# 審査資料の品質確保について (コメント回答)

2023年2月10日  
東北電力株式会社

No.	コメント 時期	コメント内容	回答ページ
1	2022年10月21日 第1083回審査会合	コア写真は特に重要な一次データであることから、関連する柱状図その他の資料に影響ないことを確認する水平展開がなされているのか説明すること。	—
2	2022年10月21日 第1083回審査会合	今回のコア写真の誤りは品証ルール上のどの段階のチェックが機能しなかったのか明確にすること。また、その原因分析を行い、チェック段階を見直す要否について説明すること。	—
3	2022年10月21日 第1083回審査会合	不適合が確認できなかったプロセスについて、今回判明した誤り以外の誤りが発生する可能性はないのか確認すること。また、誤りを確認した資料の範囲を説明すること。	—
4	2022年10月21日 第1083回審査会合	原因究明と再発防止策について公開の審査会合で説明すること。	—
5	2022年12月16日 第1103回審査会合	コア写真の貼り間違いが発見された経緯、事実関係を詳細に記載すること。	p4
6	2022年12月16日 第1103回審査会合	審査の基礎データである一次データの重要性に鑑みて、一次データの確認に特化した品質保証プロセスの追加も含めた再発防止策を検討すること。その際、専門性を有する者がチェックする等のプロセスの追加も検討すること。	p7～8
7	2022年12月16日 第1103回審査会合	会社の品質保証システムに基づき講じた処置とPDCAサイクルについて説明すること。	p5～8

## 3. (東通1号) 第454回審査会合 敷地の地形、地質・地質構造 (机上配布資料, p.ma-39)

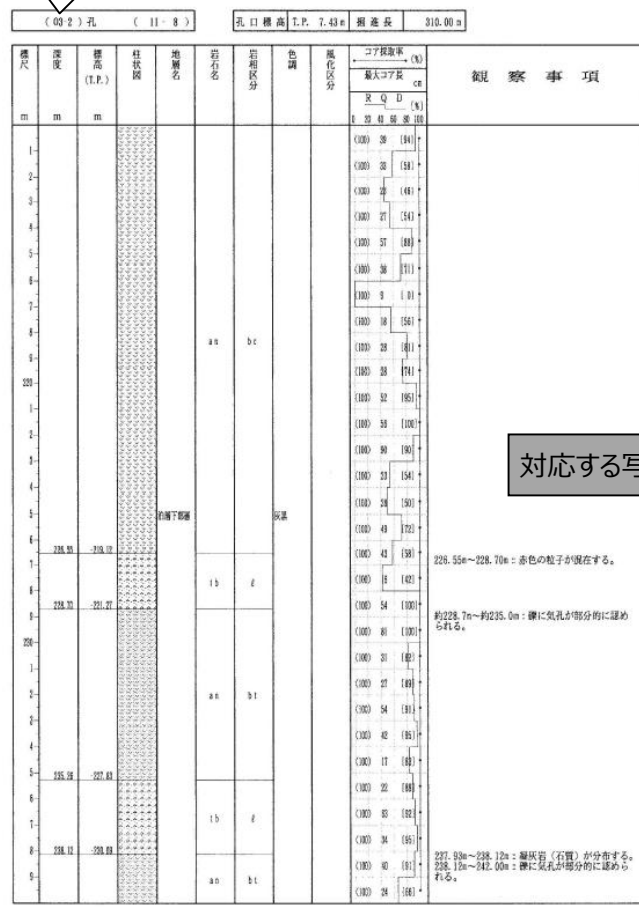
- H27B-ma-1孔の深度27~42mのコア写真に、深度27~41mのコア写真が貼られていた。
- ボーリング柱状図は正しく貼られており、コア写真の説明記事は正しく記載されていた。
- 地質断面図等の審査の判断に影響するデータは柱状図の情報に基づき作成することから、新規制基準への適合性に対する説明内容に影響は無い。

深度27~41mのコア写真 (14m分) を調査報告書から切り取り、深度27~42mの範囲 (15m分) に合わせて貼り付けた。

## 4. (東通1号) 第865回審査会合 基準地震動策定のうち地下構造の評価 (机上配布資料1, p.36)

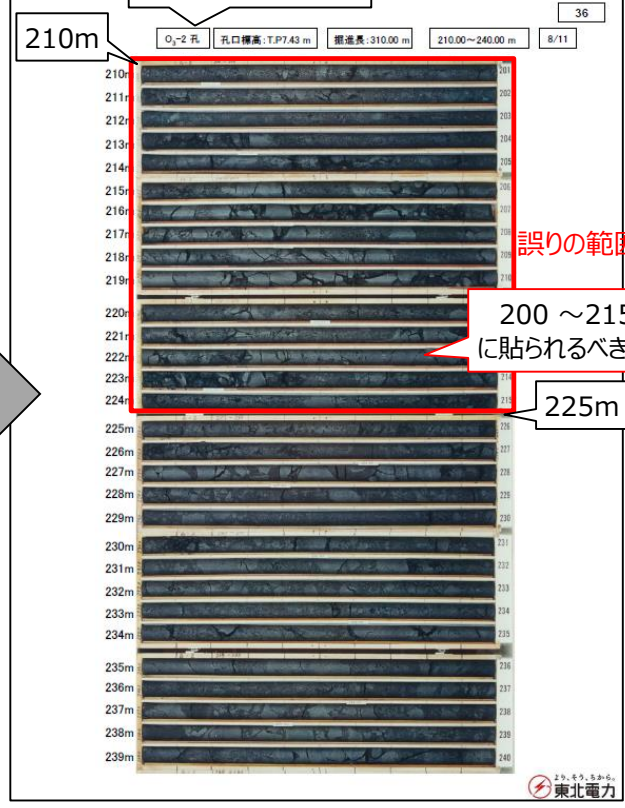
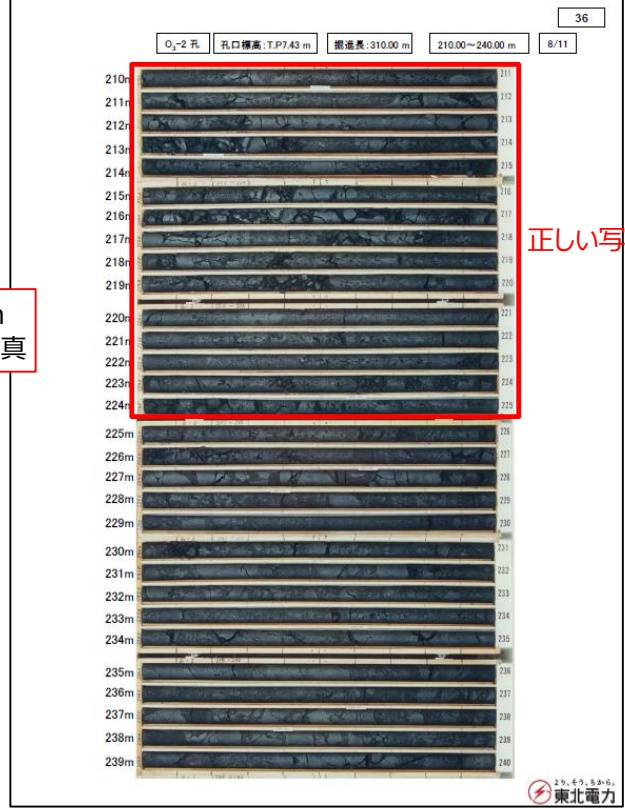
- O<sub>3</sub>-2孔の深度210~225mに、深度200~215mのコア写真が貼られていた。
- ボーリング柱状図は正しく貼られており、コア写真の説明記事は正しく記載されていた。
- 地質断面図等の審査の判断に影響するデータは柱状図の情報に基づき作成することから、新規制基準への適合性に対する説明内容に影響は無い。

## 5. (東通1号) 第878回審査会合 敷地周辺～敷地の地形、地質・地質構造 (机上配布資料2, p.od-43)

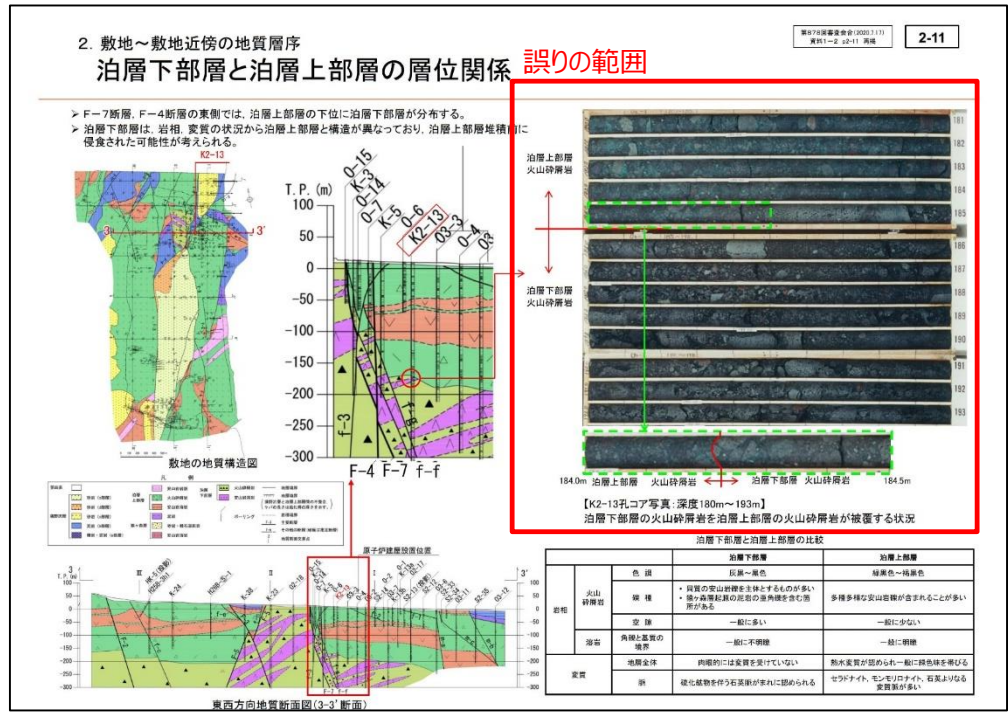
- Od-4孔の70～101mのコア写真のうち、深度80mの深度表記が誤っていた。
- ボーリング柱状図・コア写真は正しく貼られており、コア写真の説明記事は正しく記載されていた。
- 地質断面図等の審査の判断に影響するデータは柱状図の情報に基づき作成することから、新規基準への適合性に対する説明内容に影響は無い。

深度表記の誤り

## 6. (東通1号) 第902回審査会合 敷地周辺～敷地の地形、地質・地質構造 (補足説明資料1, p.2-11)

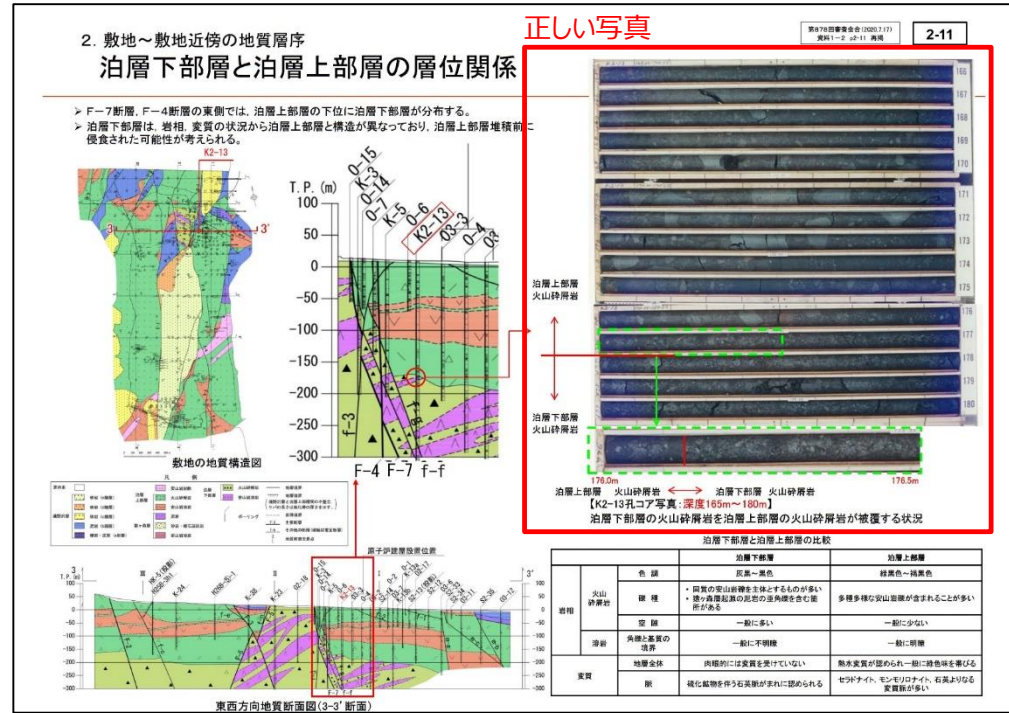
- 泊層下部層と泊層上部層の層位関係について、K2-13孔のコア写真を貼るべきところにO3-1孔のコア写真が貼られていた。
- 当該ページの地質構造図や地質断面図等の審査の判断に影響するデータは柱状図の情報に基づき作成することから、新規基準への適合性に対する説明内容に影響は無い。

## 7. (東通1号) 第1068回審査会合 津波の評価 (補足説明資料, p.244)

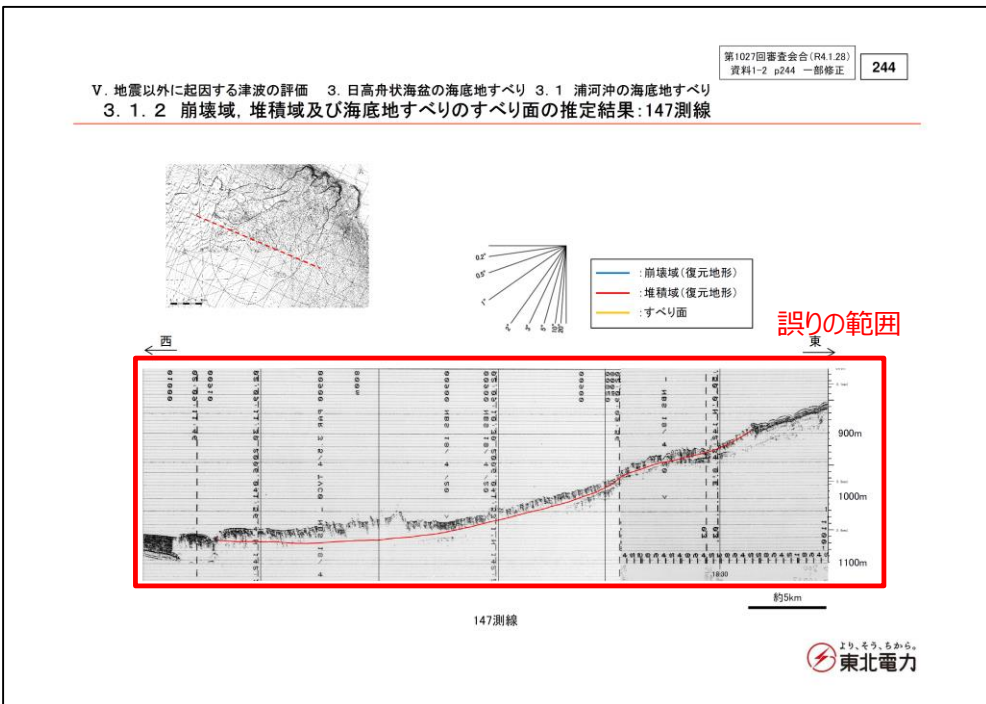
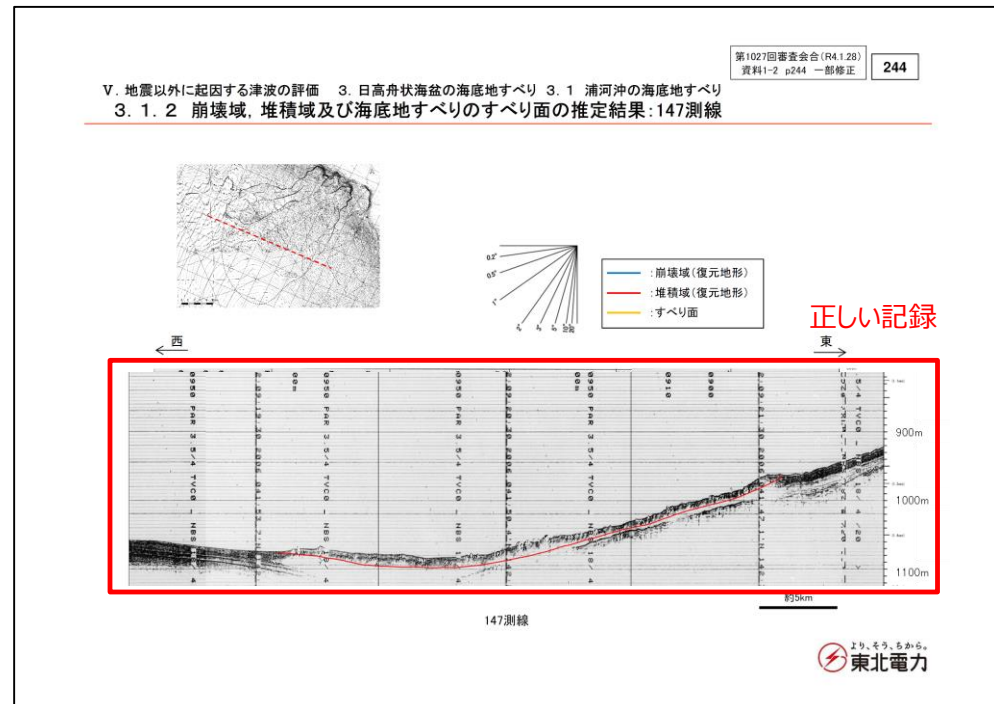
- 浦河沖の海底地すべりについて、147測線の音波探査記録を貼るべきところに146測線の記録が貼られていた。
- 音波探査記録は、審査の判断対象となる海底地すべりに起因する津波解析における、解析条件の設定に用いるものであるが、解析条件（海底地すべり前の復元地形）は、正しい情報に基づき作成していることから、津波解析への影響は無く、新規基準への適合性に対する説明内容に影響は無い。

## 8. (東通1号) 第1068回審査会合 津波の評価 (補足説明資料, p.246)

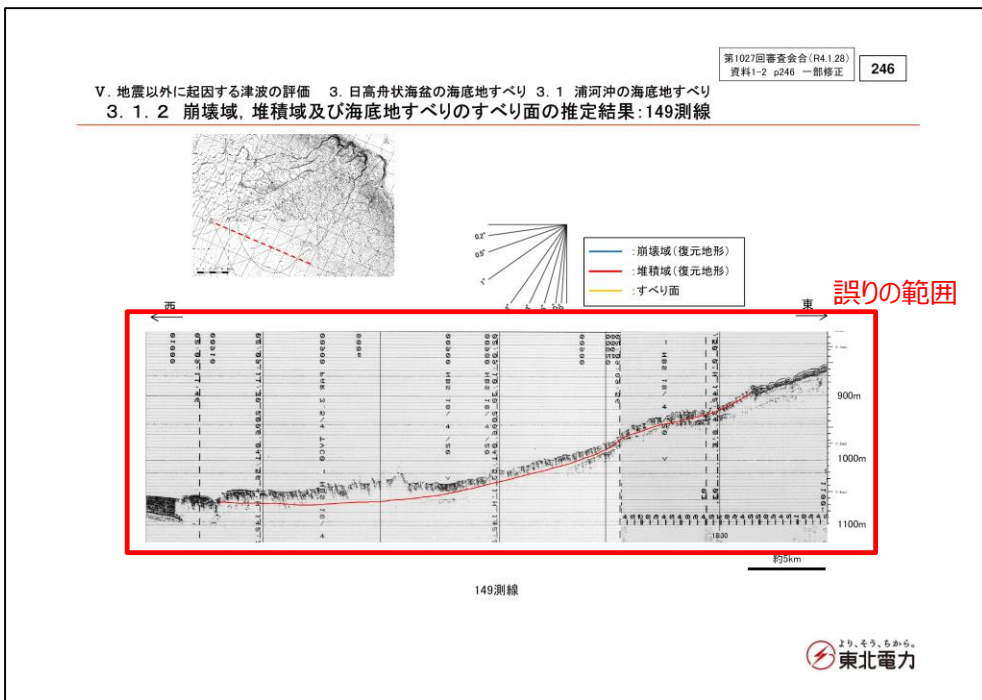
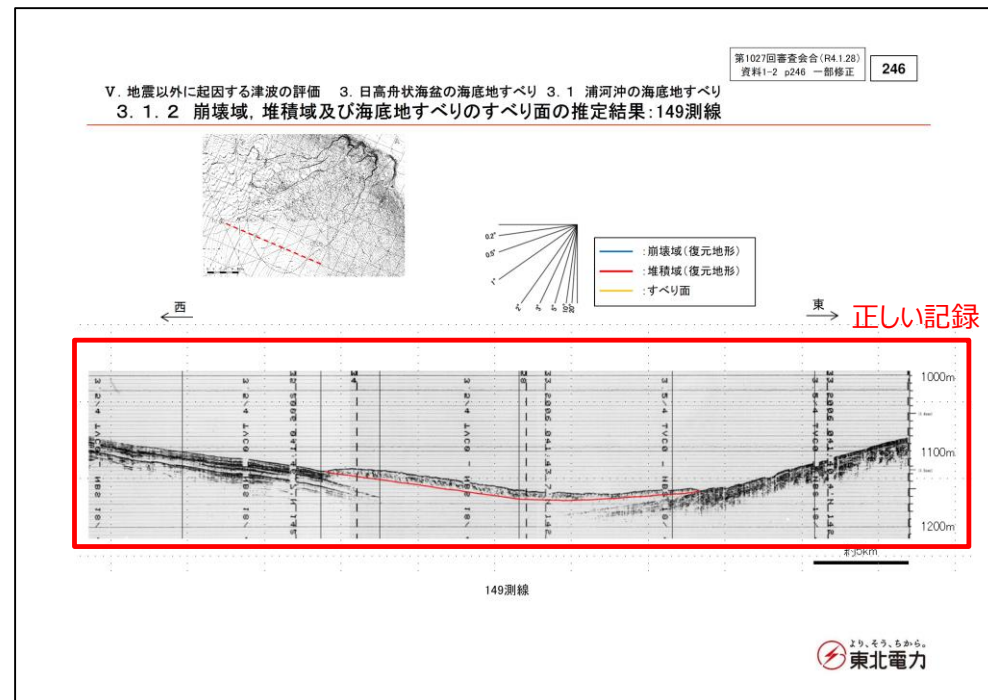
- 浦河沖の海底地すべりについて、149測線の音波探査記録を貼るべきところに146測線の記録が貼られていた。
- 音波探査記録は、審査の判断対象となる海底地すべりに起因する津波解析の解析条件の設定に用いるものであるが、解析条件（海底地すべり前の復元地形）は、正しい情報に基づき作成していることから、津波解析への影響は無く、新規制基準への適合性に対する説明内容に影響は無い。

## 9. (東通1号) 第1068回審査会合 津波の評価 (補足説明資料, p.269)

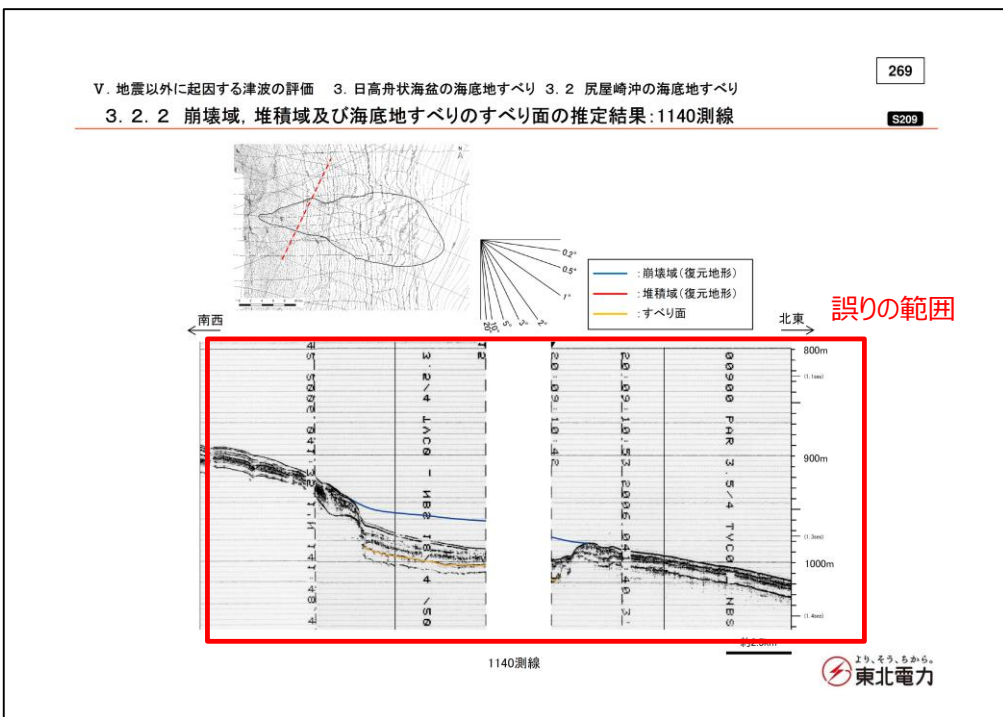
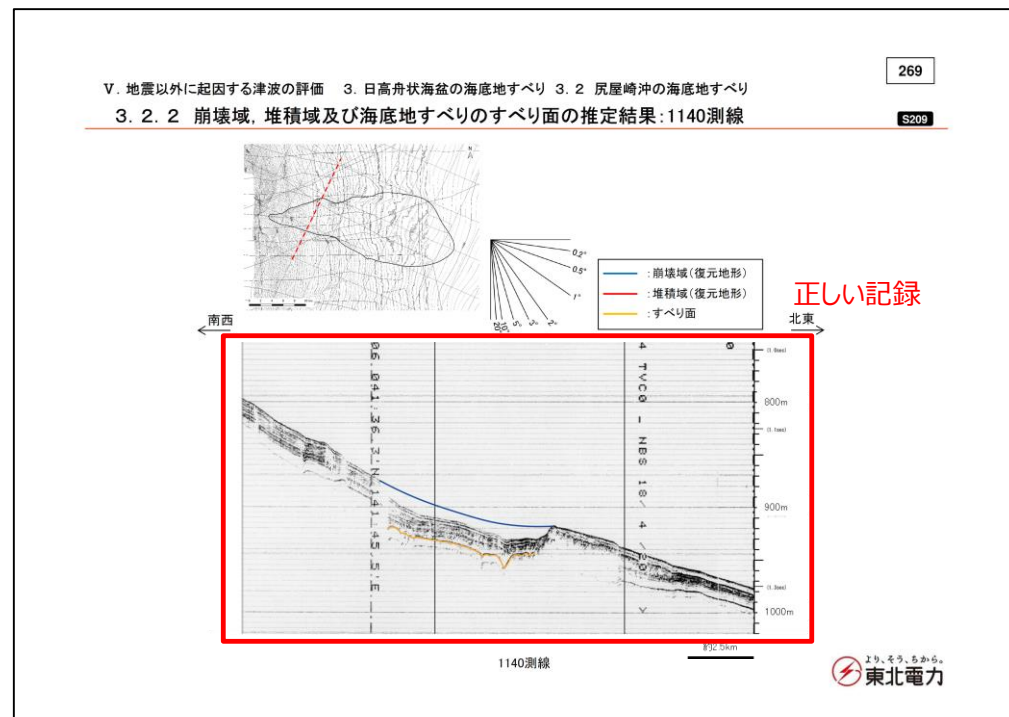
- 尻屋崎沖の海底地すべりについて、1140測線の音波探査記録を貼るべきところに1139測線の記録が貼られていた。
- 音波探査記録は、審査の判断対象となる海底地すべりに起因する津波解析の解析条件の設定に用いるものであるが、解析条件（海底地すべり前の復元地形）は、正しい情報に基づき作成していることから、津波解析への影響は無く、新規制基準への適合性に対する説明内容に影響は無い。

## 10. (女川2号) 第417回審査会合 敷地の地形、地質・地質構造 (机上配布資料, p.169)

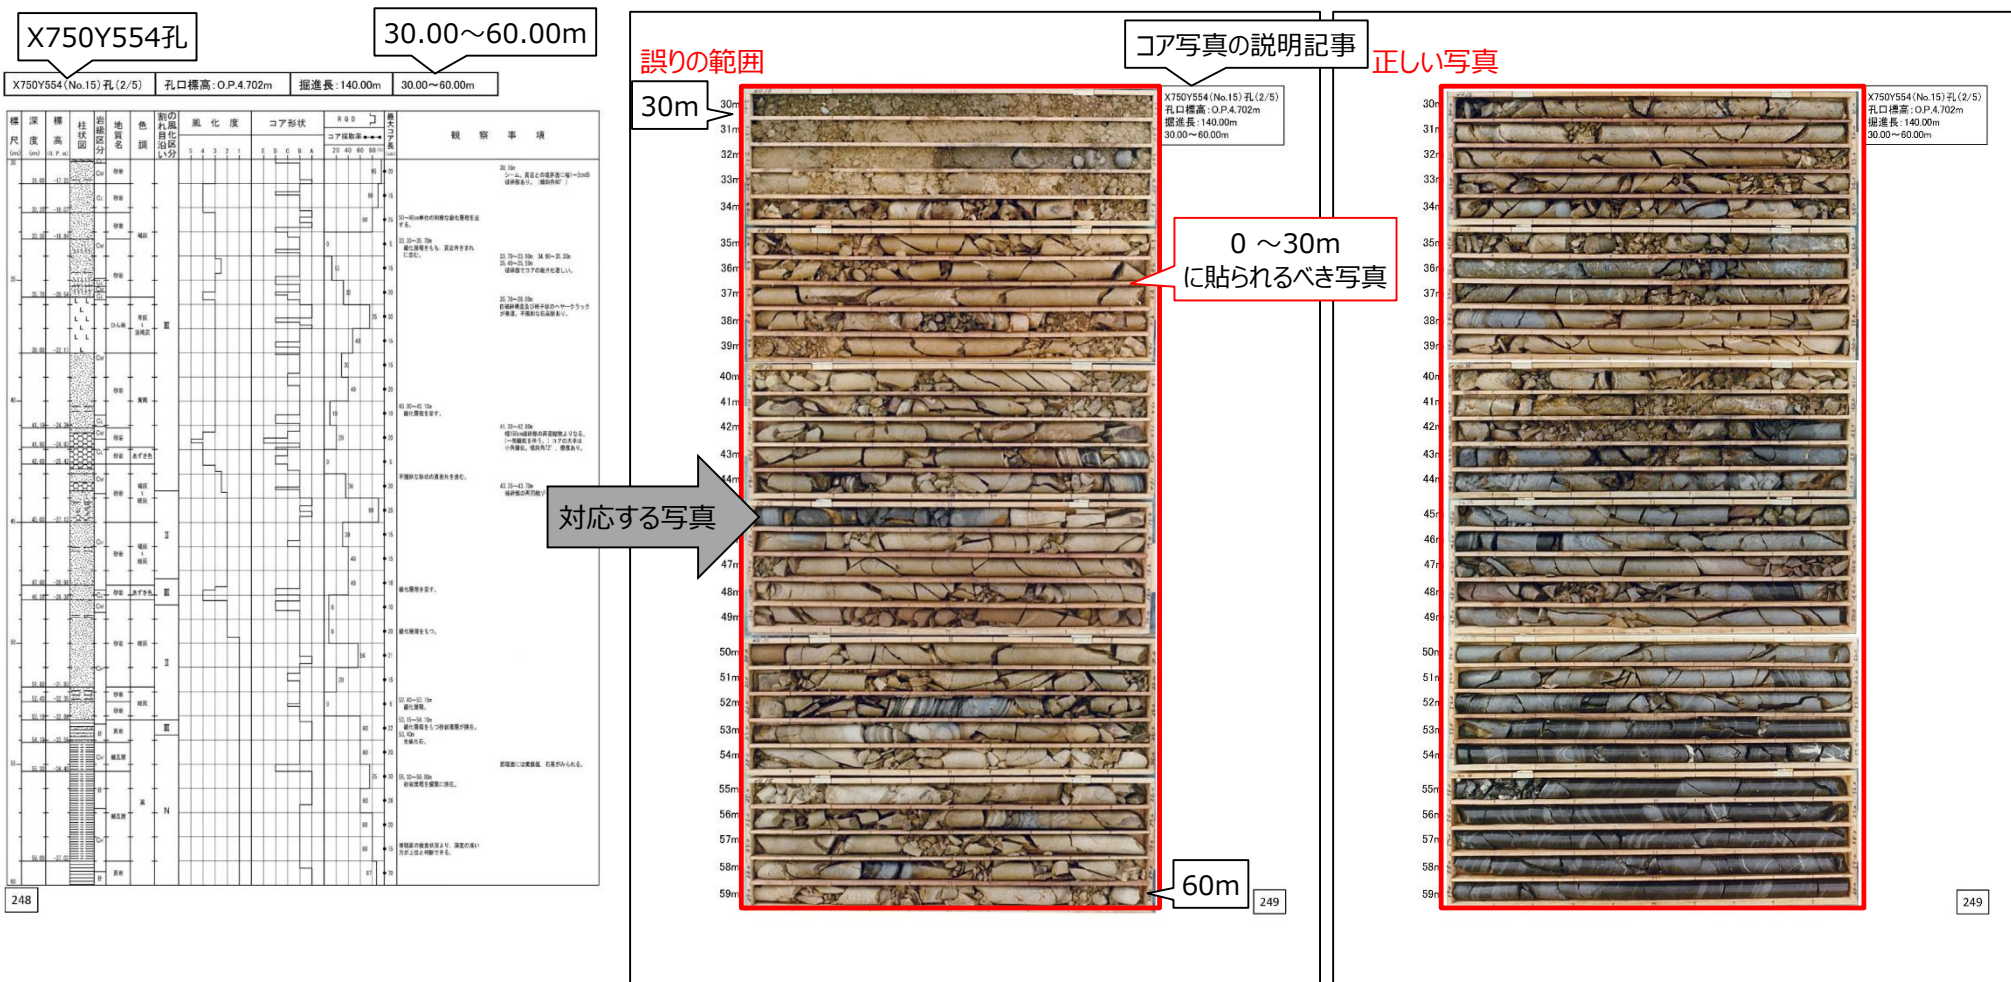
- 3R-6孔の深度185~190mのコア写真が上下逆に貼り付けられていた。
- ボーリング柱状図は正しく貼られており、コア写真の説明記事は正しく記載されていた。
- 地質断面図等の審査の判断に影響するデータは柱状図の情報に基づき作成することから、新規基準への適合性に対する説明内容に影響は無い。

調査報告書のコア写真が整列していなかったため、コア写真を部分的に切りとり、185~190mのコア写真が誤って上下逆に回転した状態に気づかないまま貼りつけた。
